ADDENDA n° 4

Objet : **Invitation à soumissionner n° F5211-180783**

Titre : **Revitalisation du havre, St Georges de Malbay.**

Lieux des travaux: **St Georges de Malbay, Québec**

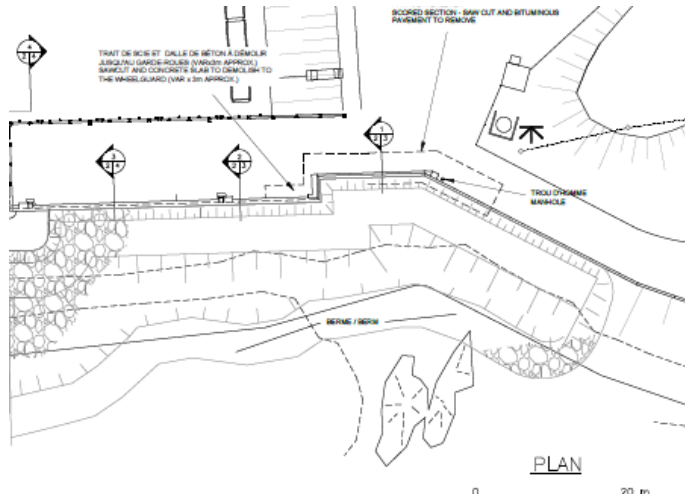
Question #3 :

Est-ce possible d'avoir un croquis présentant l'emplacement approximatif de la pierre en réserve sur le site qui est mis à la disposition de l'entrepreneur ?

Réponse # 3:
